Geänderte Fassung des Heizwiderstands für IWT 1466.0W - ET-Nr. 439423

Aufgrund eines verbesserten Herstellungsverfahrens des Heizelements wurde die Fassung des Heizelements geändert. Die neuen Heizelemente sind mit den Heizelementen in den älteren Modellen kompatibel. Allerdings muss die Verdrahtung wie nachfolgend beschrieben geändert werden.

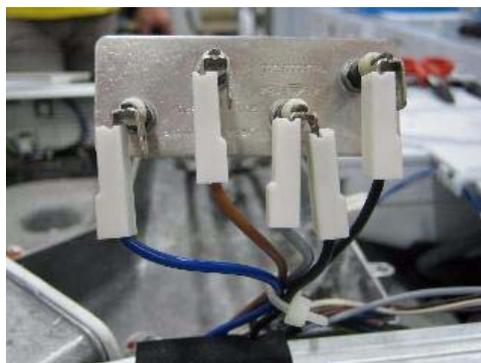
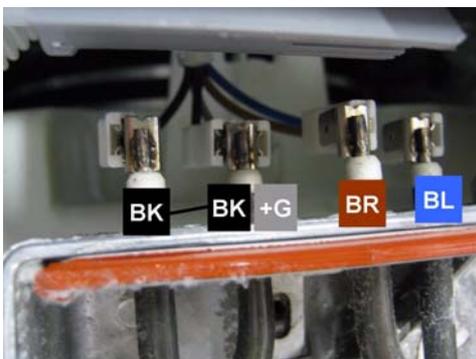
Achtung: Farben der Verdrahtung bei der alten Konfiguration.

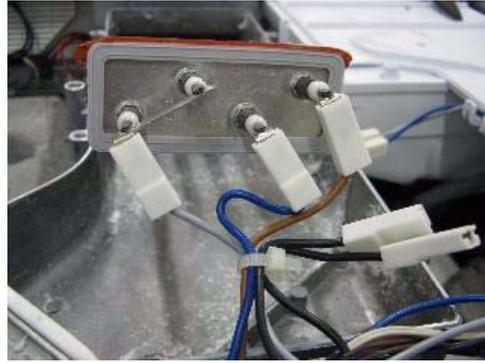
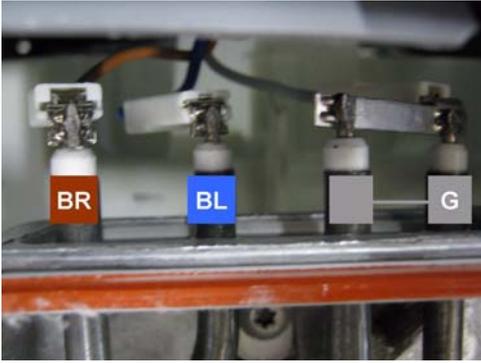
Achtung: Farben der Verdrahtung bei der neuen Konfiguration.

5. Das Heizelement durch das neue Heizelement ersetzen.

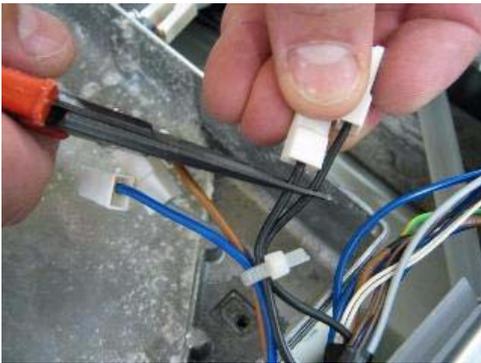
Die schwarze „Drahtbrücke“ entfernen. Hierzu zunächst die Faston-Stecker abschneiden.

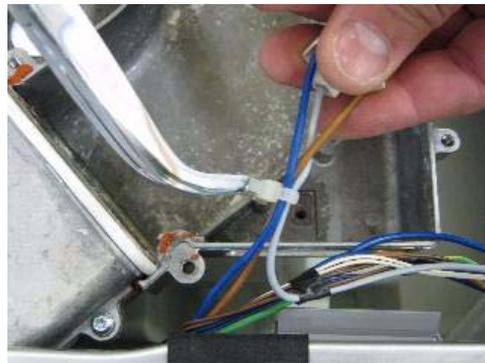
Anschließend das Kabel entfernen und den Kabelbinder anziehen.

ACHTUNG! Vor der Montage des Heizelements unbedingt den Rand des Heizelements mit einem geeigneten Kleber abdichten. Das Kabel wieder in den Steckplatz einsetzen.
